標案名稱：161kV 塗城~霧峰線#8A、69kV 霧峰~台中線#6A 連接站基礎及管路工程

103 年 10 月 13 日經濟部工程查核檢討會_會議紀錄(第一次)

103 年 10 月 13 日經濟部工程查核檢討會_會議紀錄
(改善完成報告審查)

工程施工查核改善對策及結果表

組織架構圖

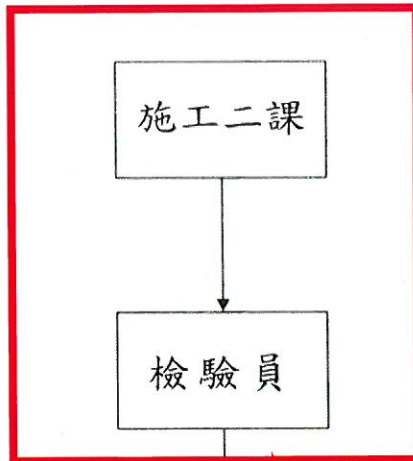
督導人員納編於監造組織，角色混淆

已修正監造組織，督導人員未納編於監造組織

#8A 連接站井筒第 9 節混凝土養護施工現場查驗照片(103.10.27)

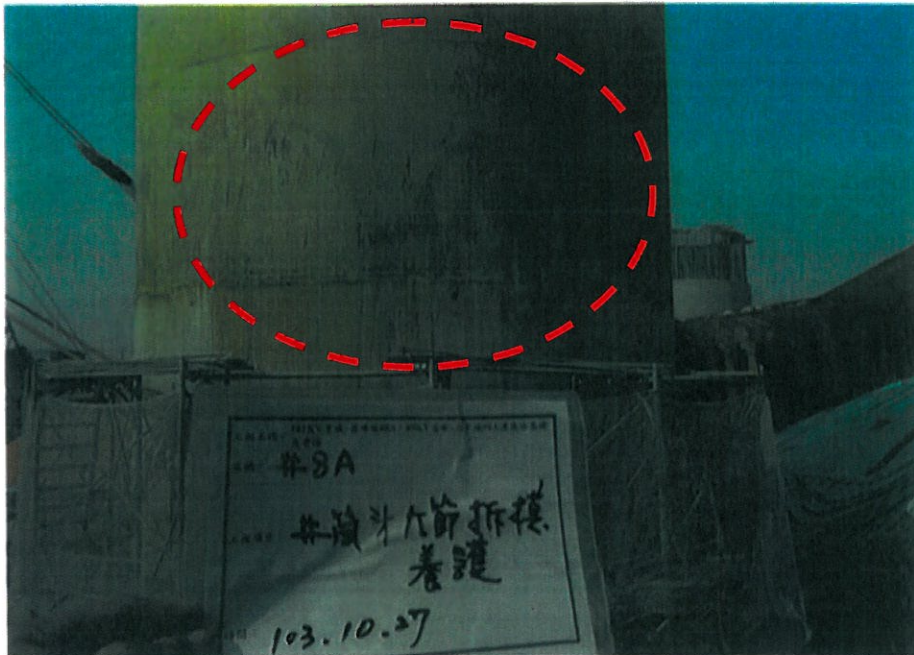
缺點事項	改善對策及結果 (附佐證文件及照片請註明)	完成日期	備註 (未完成者請說明)
15. 化學液膜養護劑 (ALC-2001) 僅有送審程序卻未於進場時作其材質核對作業及紀錄。(5.10.99)	<p>改善對策： 已於混凝土養護作業時，針對化學液膜養護劑材質等抽查並作成紀錄，詳附件 4-3。</p> <div style="border: 1px solid black; padding: 5px; margin-top: 10px; text-align: center;"> 附件 4-3: 化學液膜養護劑進場材質檢驗紀錄 </div>	103.10.27	已改善完成
承包商	監造單位	工程主辦單位

養護劑材質、配比核對符合規定

養護劑噴灑完成

103 年 10 月 13 日經濟部工程施工查核聯繫設計部門釐清事項

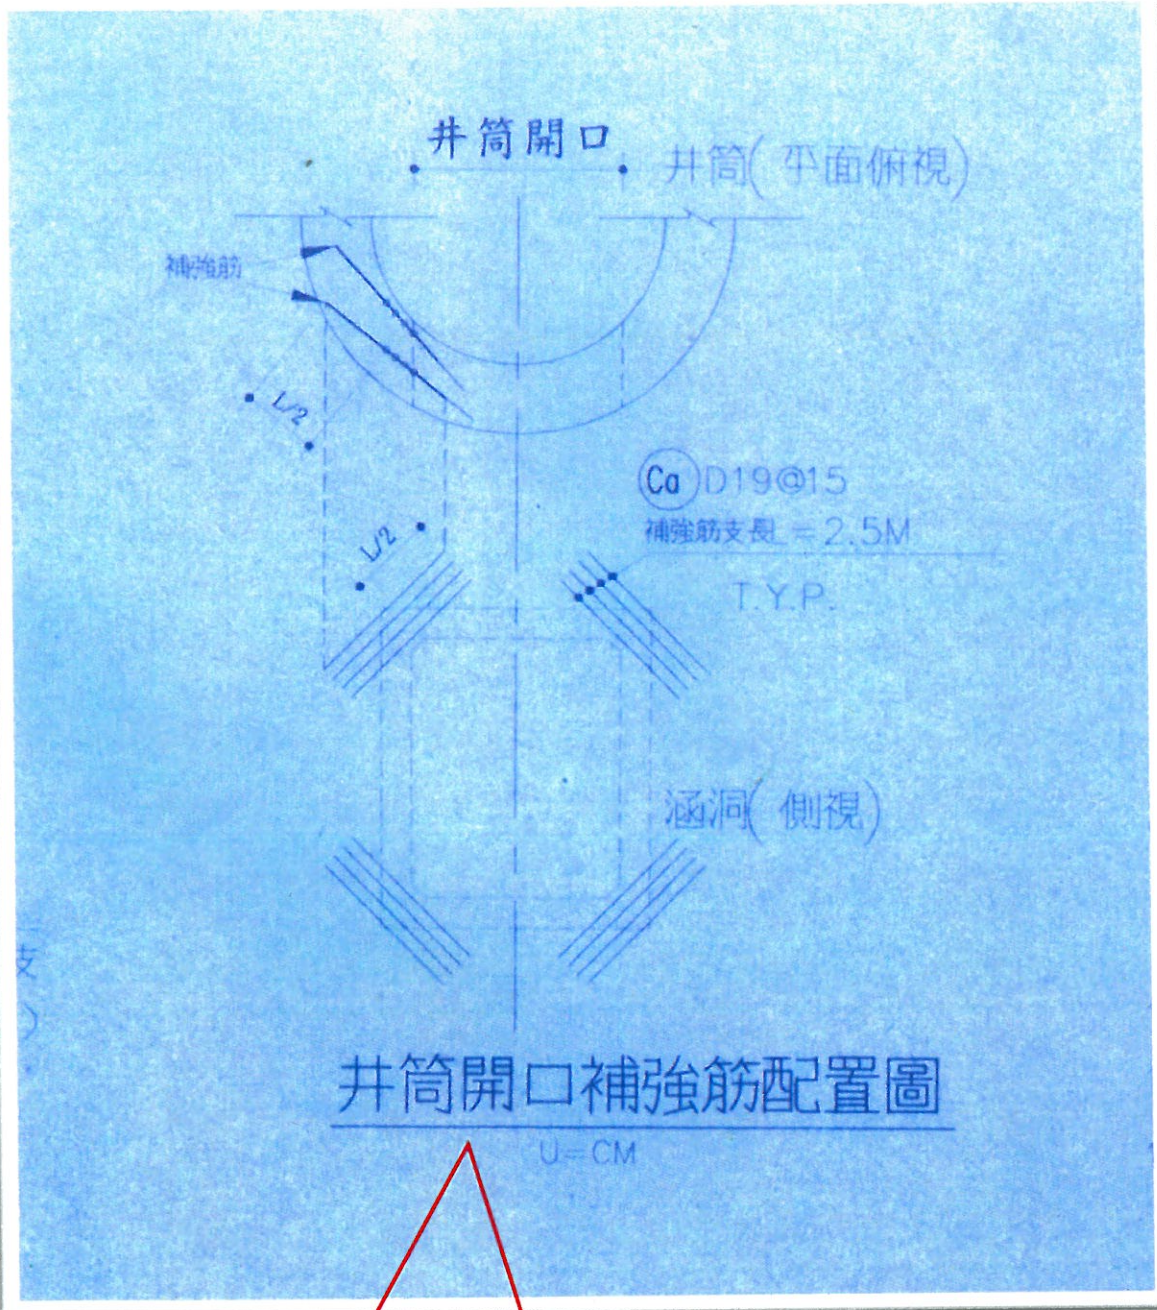
3、沈箱開口處(與電纜涵洞銜接)未有補強筋之設置，請檢討處置。

規劃設計問題及建議事項	說明 (附佐證文件或照片請註明)	備註
3. 沈箱開口處(與電纜涵洞銜接)未有補強筋之設置，請檢討處置。	<p>因應對策：</p> <p>1. 經查本工程設計圖確有「井筒開口補強筋配置圖」，詳附件 19。</p> <p>2. 查核當日該補強筋已澆置完成，非可露見部分，查核當日應係接待人員未向委員說明造成誤解。</p> <div style="border: 1px solid black; padding: 5px; margin-top: 10px; text-align: center;"> 附件 19：聯繫設計部門釐清文件及井筒開口補強筋配置圖 </div>	103.10.31
承包商	監造單位	工程主辦單位
陳文堅 1/4 (工地負責人核章)  	(委外監造單位之工地負責人、自辦監造單位工程部門主管核章)  	(工程主辦單位主管核章) 劉顯堂 1/5

台電台中供電區營運處
不符合事項改善過程拍照黏貼簿

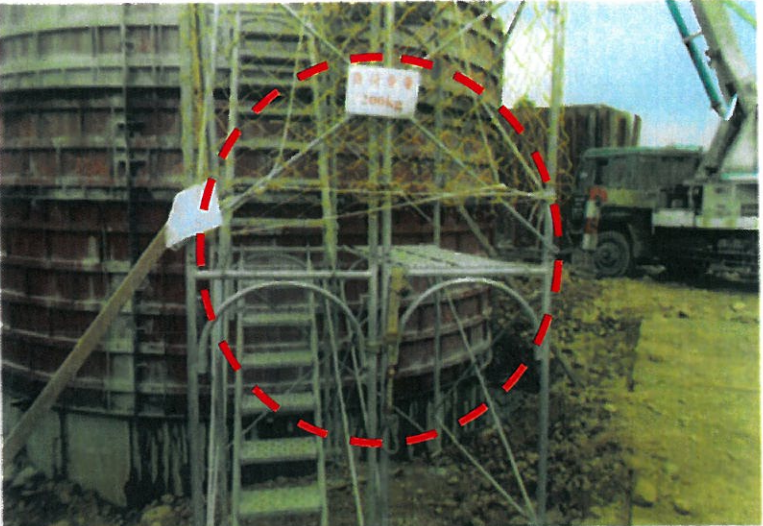
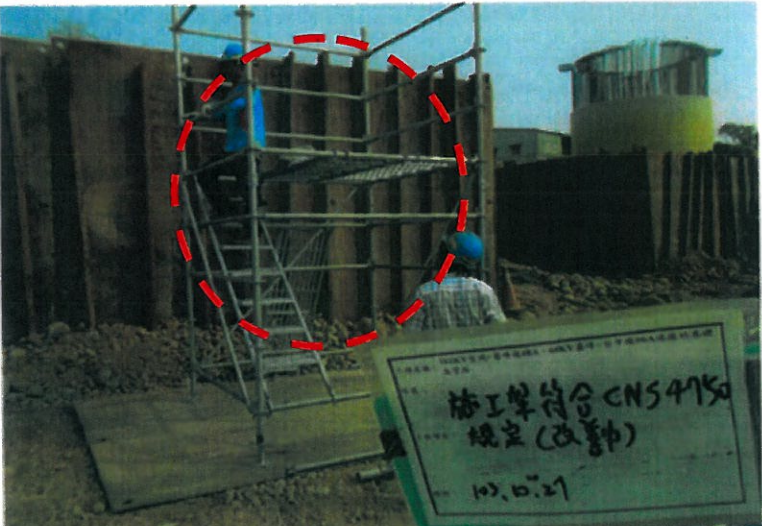
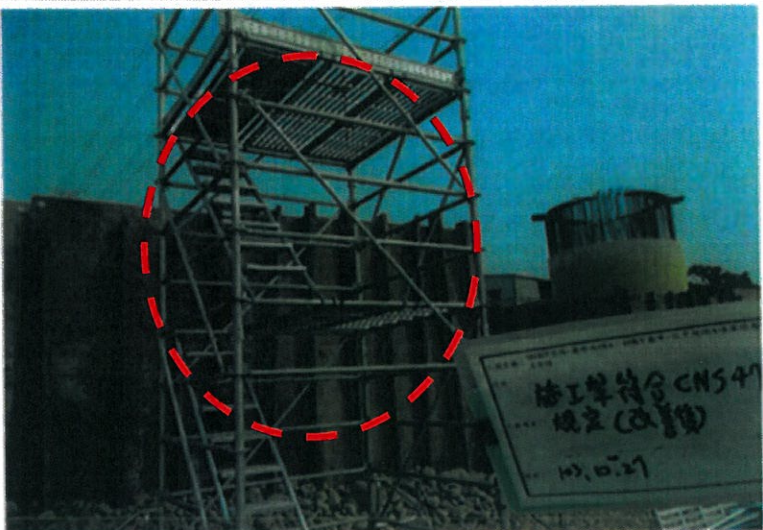
其他建議事項	說明 (附佐證文件或照片請註明)	備註
1. 本案施工架是否符合施工規範 CNS4750 之規定，請澄清後處置。	<p>因應對策： 經查現場施工架未符合 CNS4750 之施工規範，已請承商更換，詳附件 22。</p> <div style="border: 1px solid black; padding: 5px; margin-top: 10px;"> 附件 22：施工架未符 CNS4750 改善前、中、後照片 </div>	103.10.27

<p>(改善前) 說明： 施工架未符合 施工規範 CNS4750 之規 定。</p>
	<p>(改善中) 說明： 現場搭設符合 施工規範 CNS4750 施工 架。</p>
	<p>(改善後) 說明： 現場施工架改 善完成(符合 施工規範 CNS4750)。</p>

台電台中供電區營運處
不符合事項改善過程拍照黏貼簿

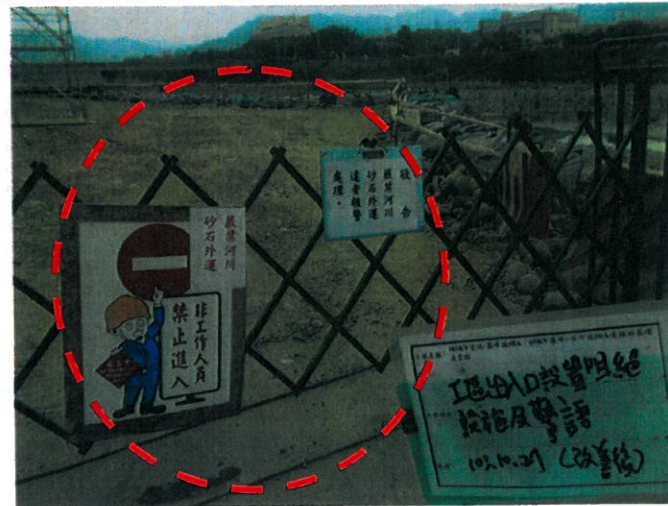
其他建議事項	說 明 (附佐證文件或照片請註明)	備 註
3. 工區出入口建議設置阻絕設施及相關警示標語，避免產生河川砂石外運之疑慮。	<p>因應對策： 承商已於工區出入口設置阻絕設施及相關警示標語，避免產生河川砂石外運之疑慮，詳附件 24。</p> <div style="border: 1px solid black; padding: 5px; margin: 10px auto; width: fit-content;"> <p style="text-align: center;">附件 24：工區出入口設置阻絕設施及相關警示標語改善前、中、後照片</p> </div>	103.10.27

<p>(改善前) 說明： 工廠區出入口建議設置阻絕設施及相關警示標語，避免產生河川砂石外運之疑慮。</p>
	<p>(改善中) 說明： 派員設置相關阻絕設施及警語。</p>
	<p>(改善後) 說明： 工廠區出入口已設置阻絕設施及相關警示標語。</p>
